**AVIS RELATIF À LA PROTECTION
CONTRE LES EVENTUELS EFFETS NOCIFS ET NUISANCES
PROVOQUÉS PAR LES RAYONNEMENTS NON IONISANTS
GÉNÉRÉS PAR DES ANTENNES ÉMETTRICES STATIONNAIRES**

Commune : HERSTAL - Exploitant : PROXIMUS

Référence exploitant : 41PON_01

Rapport n° 3645 / 2024

Figure 1 : Vue en plan des lieux de séjour et des points de contrôle

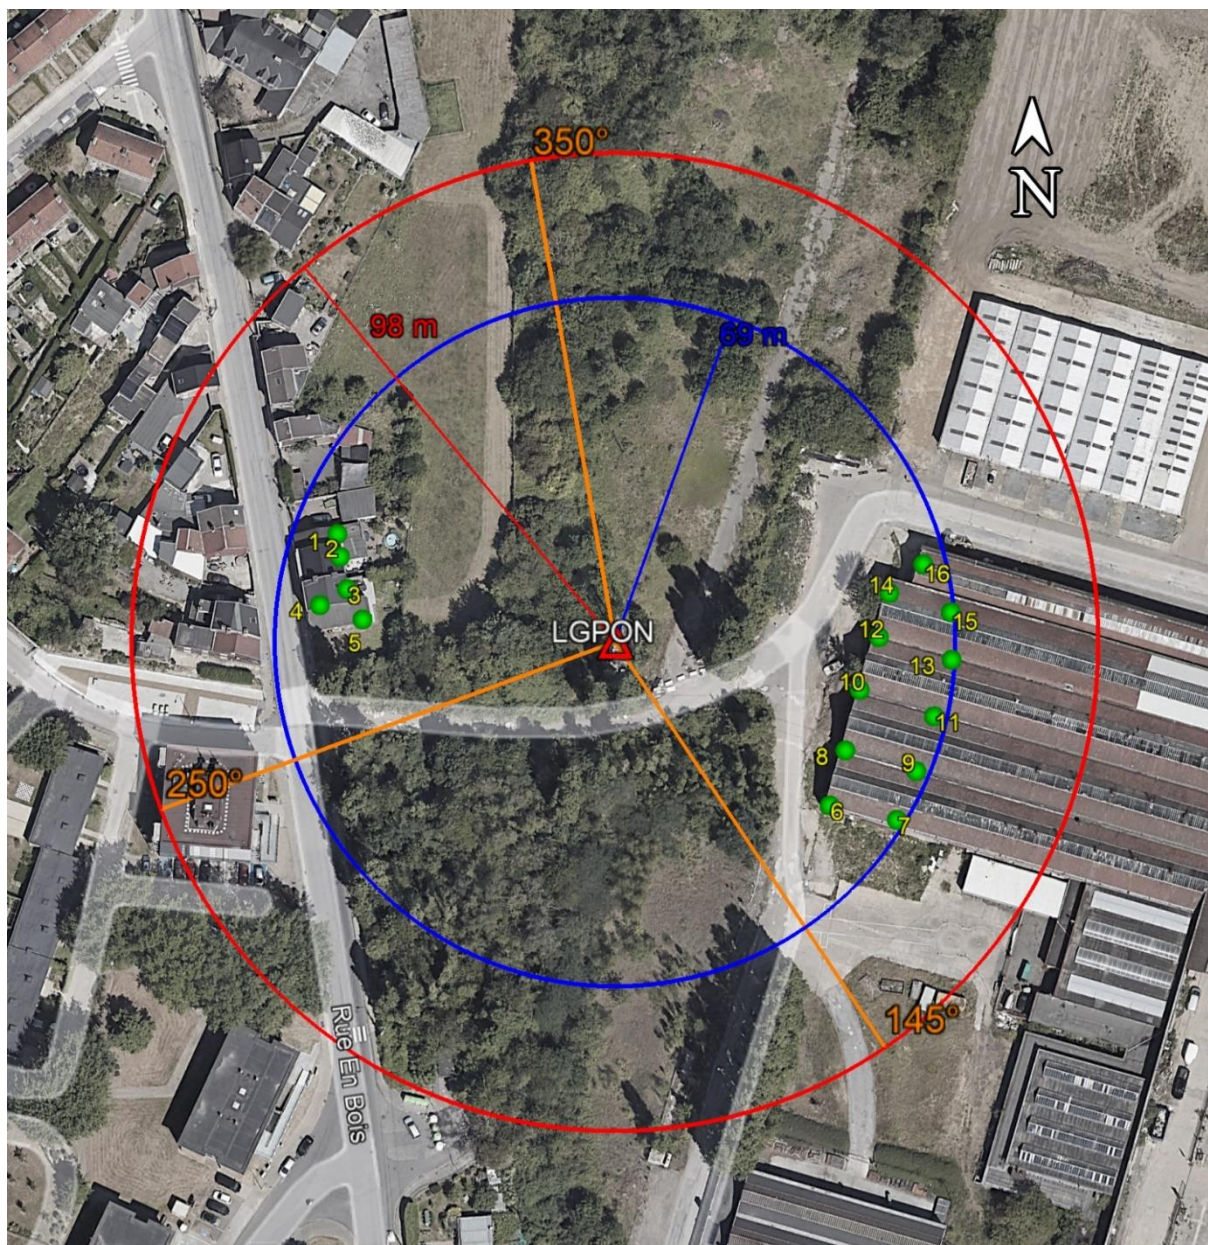
- le numéro du point de contrôle repris sur un des plans de la figure 1;
- le numéro du LS dans lequel se trouve le point de contrôle de la 1^{ère} colonne ;
- l'atténuation d'obstacle prise en compte pour le calcul de l'indice d'exposition dans le LS ;
- le résultat du calcul de l'indice d'exposition.

N° point de contrôle	LS	Atténuation (dB)	Indice d'exposition relatif à la limite par installation IE_i
4	LS3	3,0	0,559
2	LS2	3,0	0,417
3	LS3	3,0	0,399
1	LS1	3,0	0,167
7	LS6	3,0	0,089
9	LS6	3,0	0,066
5	LS5	3,0	0,063
6	LS6	3,0	0,058
8	LS6	3,0	0,048
11	LS6	3,0	0,048
13	LS6	3,0	0,038
10	LS6	3,0	0,031
15	LS6	3,0	0,027
12	LS6	3,0	0,018
16	LS6	3,0	0,014
14	LS6	3,0	0,011

En ce qui concerne les antennes de l'installation mentionnées dans le tableau 1, la distance maximale à laquelle la limite pourrait être atteinte, à l'extérieur, est égale à 97,1 m. S'il n'y a pas de LS à une distance inférieure, les antennes respectent forcément la limite d'immission.

Dans le cas des LS situés à l'intérieur des bâtiments, une atténuation d'obstacle est prise en compte et il en résulte que la distance maximale à laquelle la limite pourrait être atteinte se réduit à 68,8 m.

Figure 2 : Vue en plan des installations d'antennes dans un rayon de 300 mètres autour de l'installation faisant l'objet de la demande d'avis

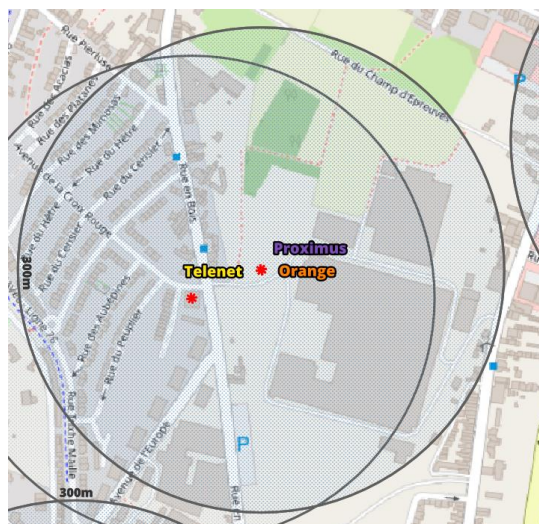
Le plan en projection verticale de la figure 2 indique la localisation des installations d'antennes émettrices stationnaires visées par le décret et situées dans un rayon de 300 mètres autour de l'installation référencée dans le paragraphe 2 et localisée au centre du cercle. Les données de localisation de ces antennes et les avis correspondant sont accessibles via le cadastre en ligne des antennes émettrices stationnaires⁸. Les installations prises en compte dans l'évaluation du respect de la limite cumulative sont les installations d'antennes émettrices déclarées en service par l'exploitant à la date du présent avis, à l'exception de l'installation référencée dans le paragraphe 2 et éventuellement d'autres installations ayant fait l'objet d'une demande d'avis à la même date et qui sont situées à l'intérieur de la zone de 300 mètres de rayon.

- il y a au plus 4 installations d'antennes émettrices stationnaires présentes dans la zone d'évaluation de 300 mètres de rayon représentée dans la figure 2, y inclus l'installation référencée dans le paragraphe 2 : la limite cumulative définie à l'article 4, §2 du décret est nécessairement respectée dans les lieux de séjour à l'intérieur de la zone d'évaluation de 300 mètres de rayon ;

- b) il y a exactement 5 installations d'antennes émettrices stationnaires présentes dans la zone d'évaluation de 300 mètres de rayon représentée dans la figure 2, y inclus l'installation référencée dans le paragraphe 2 et il existe, pour 3 ou 4 de ces installations, un avis attestant le respect de la limite abrogée de 3 V/m : la limite cumulative définie à l'article 4, §2 du décret est nécessairement respectée dans les lieux de séjour à l'intérieur de la zone d'évaluation de 300 mètres de rayon ;

- c) dans tous les autres cas, il a été vérifié que la limite cumulative définie à l'article 4, §2 du décret n'est pas dépassée dans les lieux de séjour sur base du nombre d'installations localisées dans la zone d'évaluation de 300 mètres de rayon représentée dans la figure 2, de leur localisation ainsi que des données inscrites dans la figure 1 et au paragraphe 4 du présent avis et dans les avis attestant le respect de la limite par installation ou de la limite abrogée de 3 V/m relatifs aux autres installations reprises dans la figure 2.

Compte tenu des considérations ci-dessus, il apparaît que l'intensité du rayonnement électromagnétique généré, dans les lieux de séjour situés dans un rayon de 300 mètres autour de l'installation référencée dans le paragraphe 2, par l'ensemble des antennes émettrices stationnaires de l'ensemble des exploitants du même site d'antennes émettrices stationnaires respecte la limite fixée à l'article 4, § 2 du décret.
